悠然居项目景观及雨污水工程合同

悠然居项目景观及雨污水工程合同

悠然居项目景观及雨污水工程答疑及回复一（2024. 6. 24）

悠然居项目景观及雨污水工程答疑及回复二（2024.6.25）

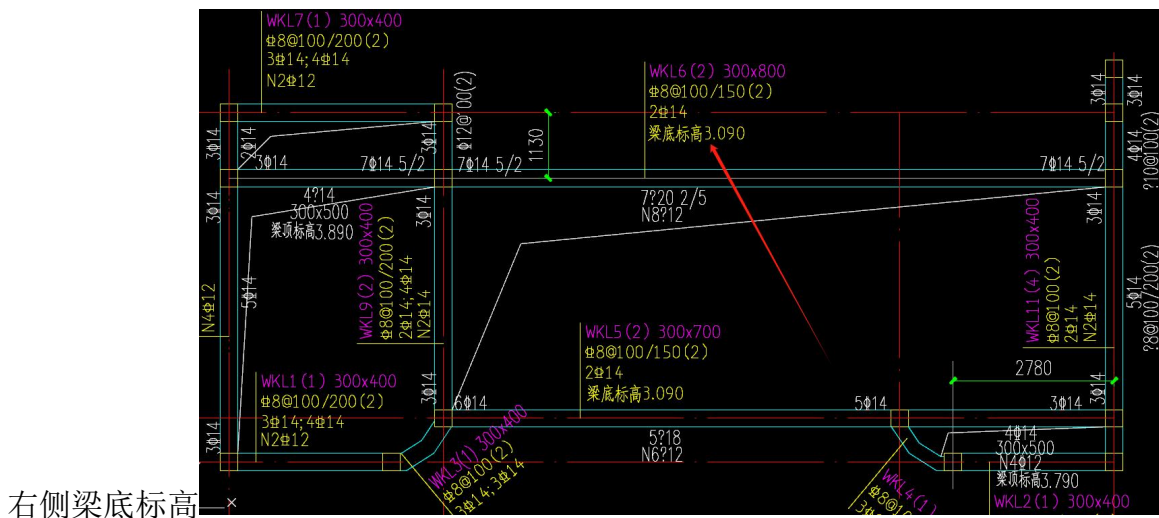
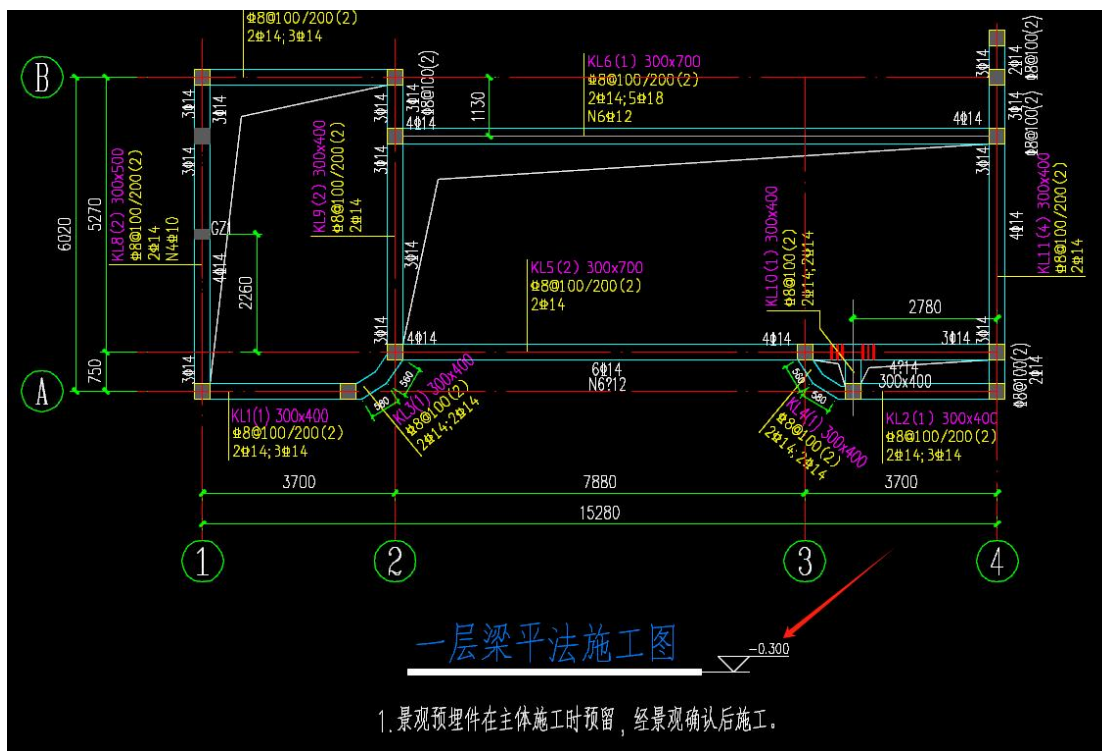
14. 南入口门楼结构图一层梁和屋面梁配筋图标注不清楚，无法判断具体位置的配筋，请明示。

设计回复：设计回复：左侧地梁顶标高-0.30；

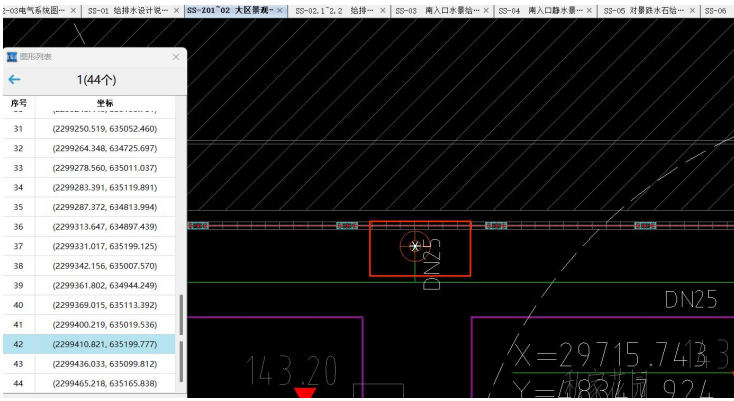
12、快速取水器给排水总平面图上为 44 个，招标清单为 42 个，以哪个为准？

成本回复：44 个，已修改，已标注颜色；

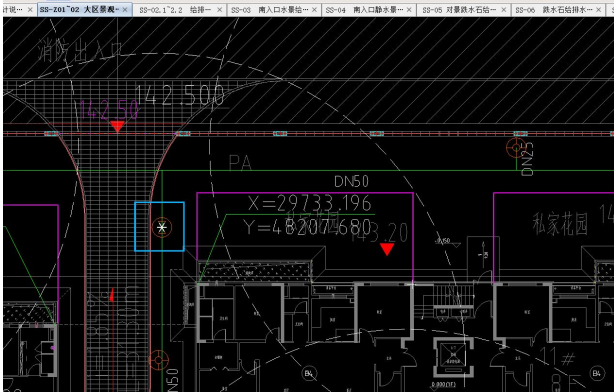
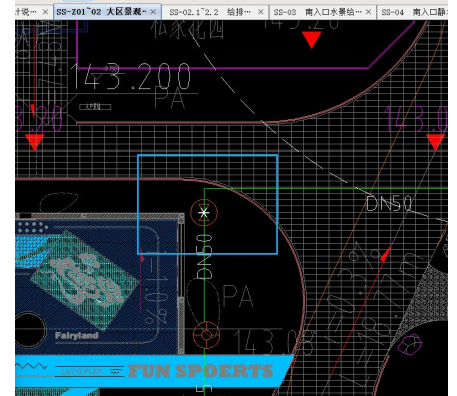
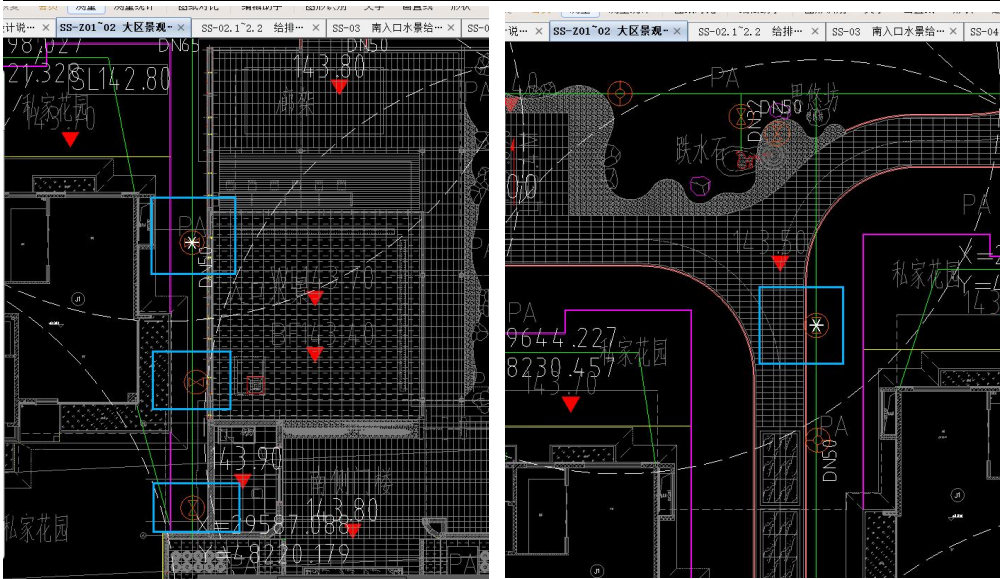
13、招标清单中闸阀 DN50 的数量为 5，图纸上为 6 个，以哪个为准？对应的简易阀门井的数量有误。

成本回复：入口水景处没有闸阀，清单无误；

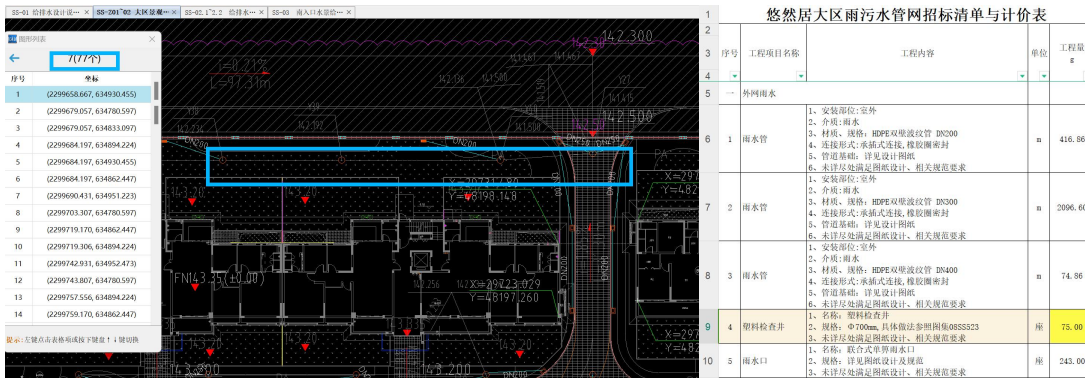
16、排水总平面图中经核查有 77 个雨水检查井，但招标清单中外网雨水中塑料检查井为 75 个，请调整。

成本回复：图形识别是 75 个，清单无误；

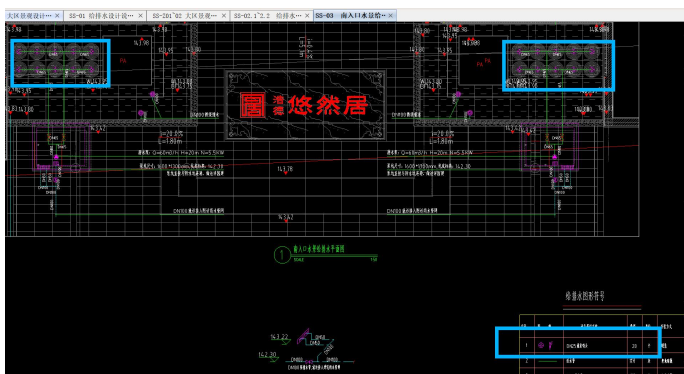
17、SS-03 南入口水景给排水详图中有 20 个 DN25 涌泉喷头，招标清单中无该项，清单漏项，请调整。

成本回复：已修改，已标注颜色；

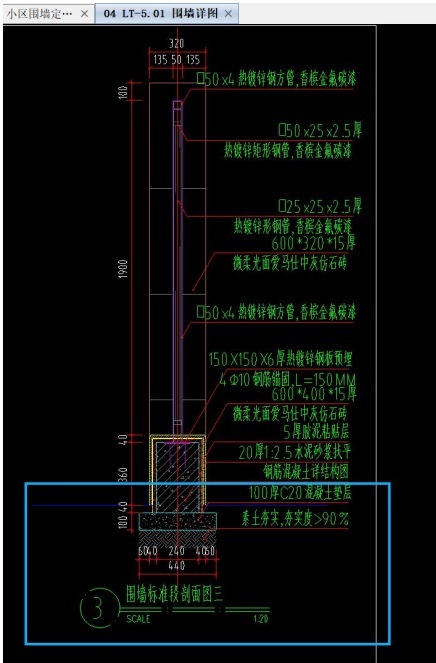
21、围墙标准段剖面图三的地下埋深仅 140mm，是否合理？

成本回复: 围墙实体部分有深埋基础，铁艺下为地梁

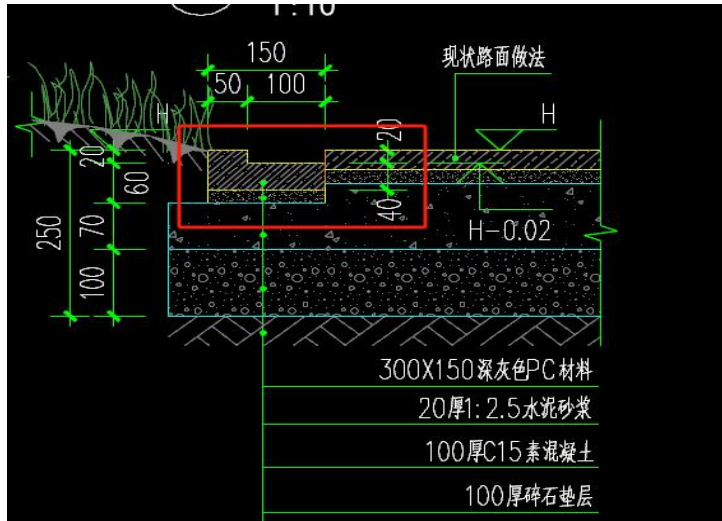
52、04 LT-14.01 导水槽及排水沟详图，请明确排水口盖板厚度。

设计回复：见下图，

与导水槽厚度一致。

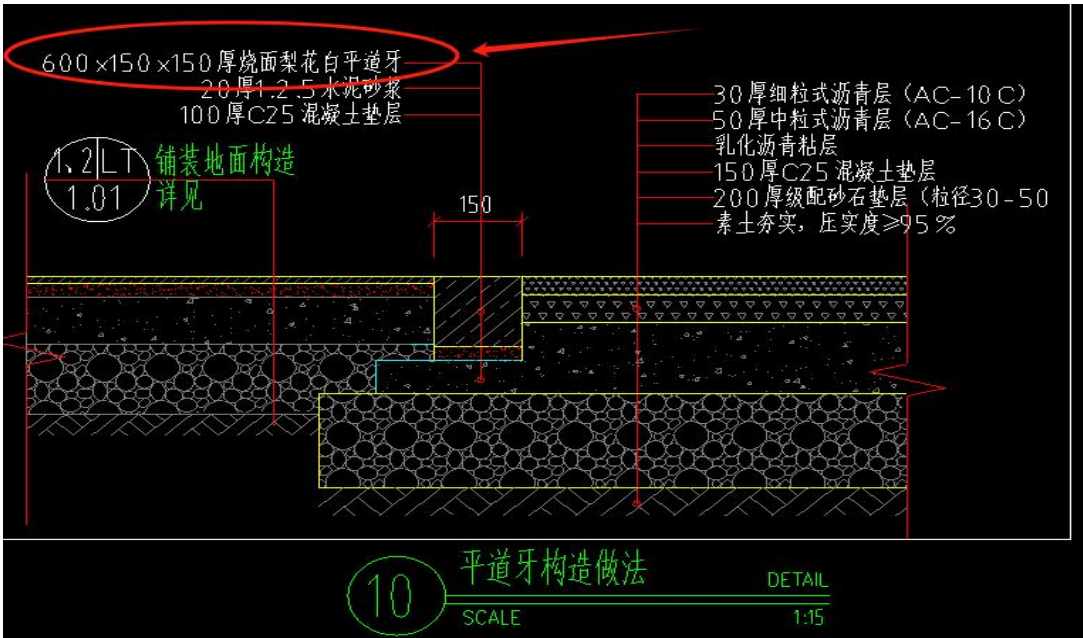
53、04 LT-1.01 通用详图一；图中沥青路道牙为平道牙，清单未见列项，请核实。

设计回复：应为

600x150x150 厚烧面芝麻黑平道牙；成本对应修改

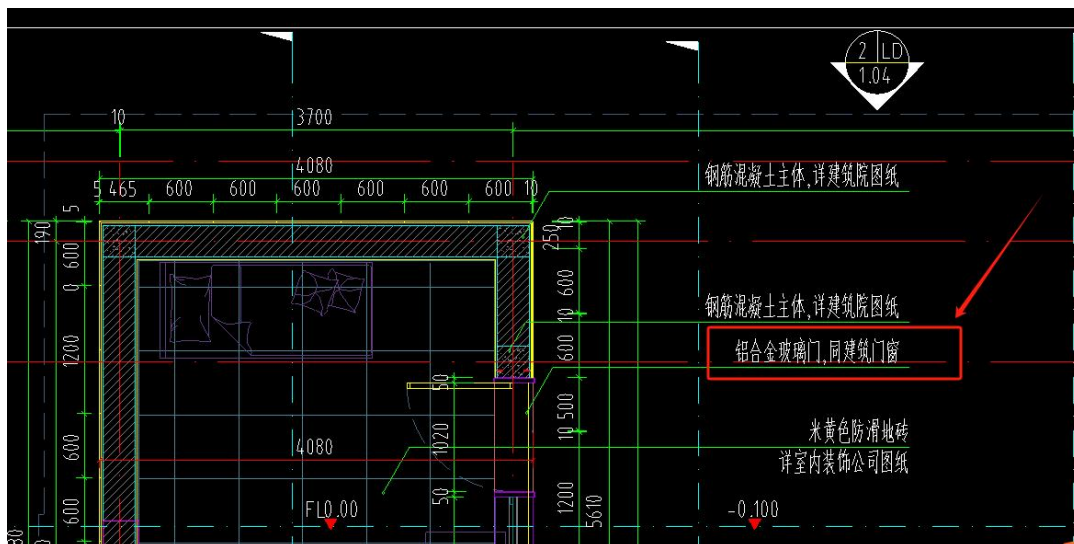
54、03 LD-1.01~1.08 南入口门楼详图；请提供玻璃金属门意向图。

设计回复：与建筑主体门窗材质，系列规格，颜色一致。

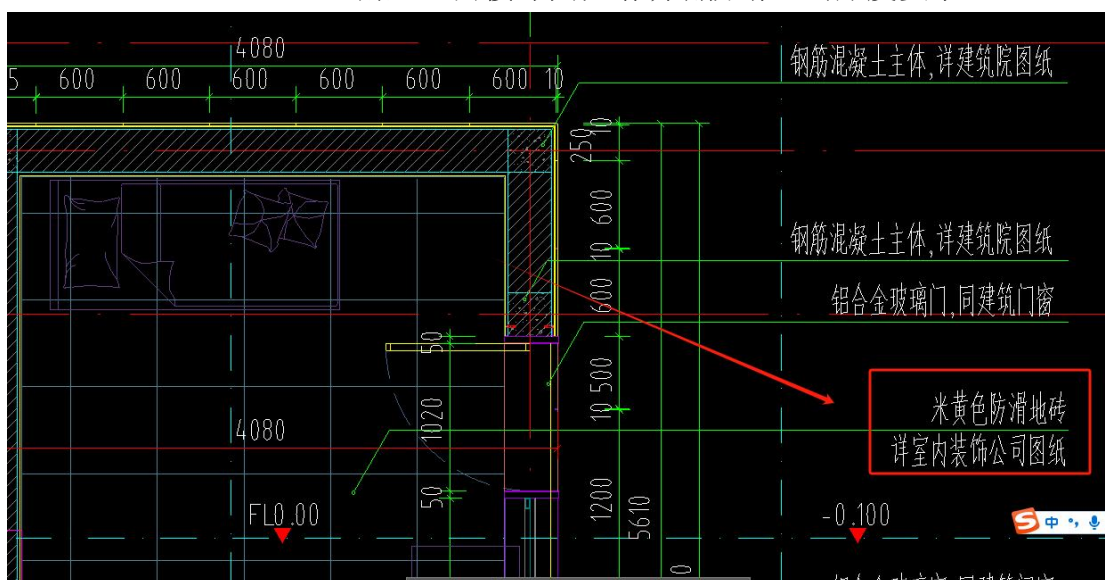
55、03 LD-1.01~1.08 南入口门楼详图；请明确防滑地砖厚度要求。

设计回复：10mm 厚。

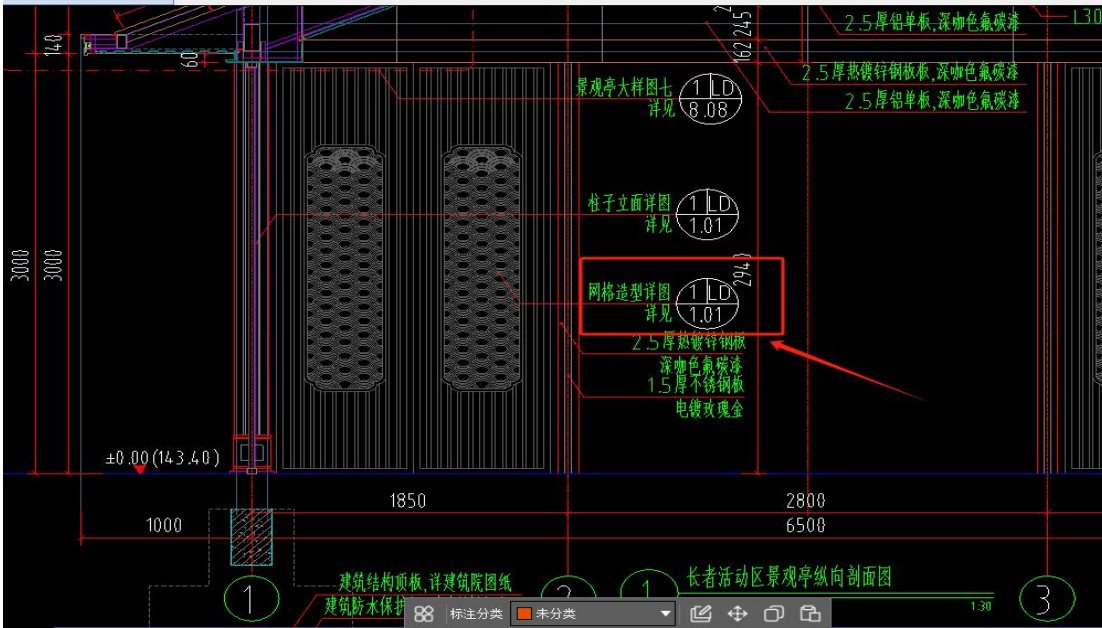
56、03 LD-1.01~1.08 南入口门楼详图；请明确白色铝扣板厚度。

回复：笔误，无此索引。

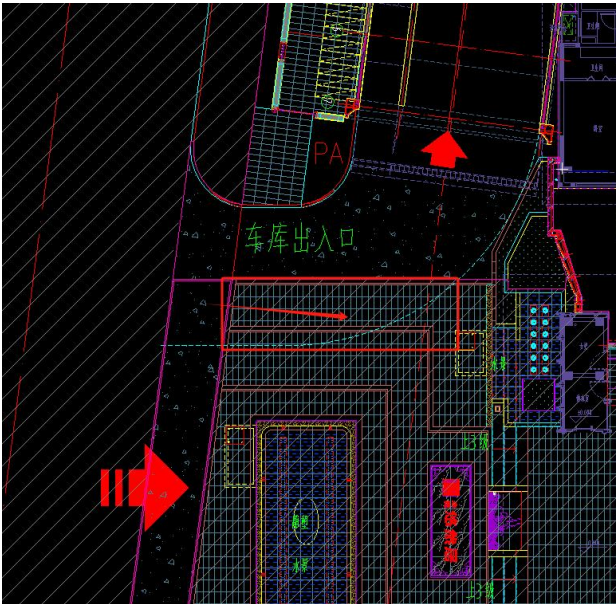
63、请提供西大门前场车库通道部分铺装拆改范围图，以及拆除垫层厚度；并补充清单列项。

工程成本结合回复：车库入口铺装改造范围见下附图红框内箭头示意内容，拆除垫层厚度为 150mm。

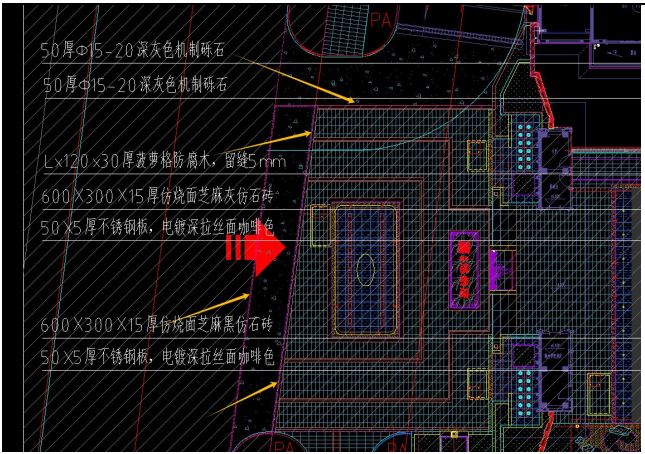
100、LP-1.01~1.07 大区景观设计总平面图，请明确黄色箭头所指处是否需铺设花岗岩道牙，

设计回复：此处涉及 拆改，需要后期敷设

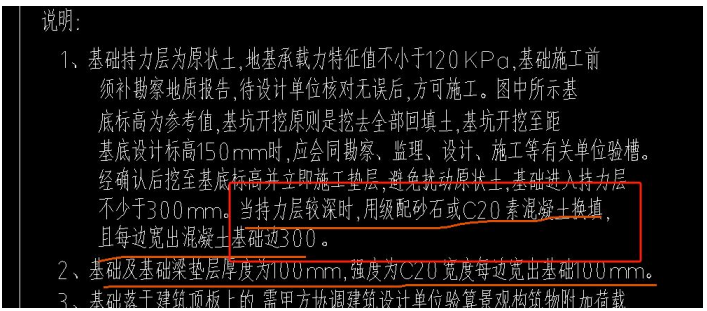
101、LD3.12-3.13 南入口廊架静水景结构图，右侧说明当持力层较深时,用级配砂石或 C20 素混凝土换填且每边宽出混凝土基础边 300，对甲清单工程量是否考虑，若未考虑，后期施工是否可出签证，

成本工程结合回复：

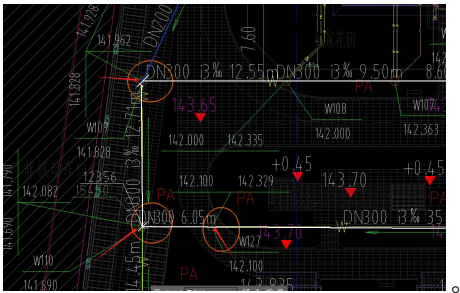
135、SS-03 南入口水景给排水详图，请明确此配件是否需要安装（图例显示图纸无布置图），若需

设计回复：数量按下图。

6		DN100/80闸阀	2/2	个	坑内安装
7		DN80止回阀	2	个	坑内安装
8		DN80 可曲绕橡胶软接头	2	个	坑内安装
9		DN32 不锈钢球阀, 坑内调整	2	个	坑内安装
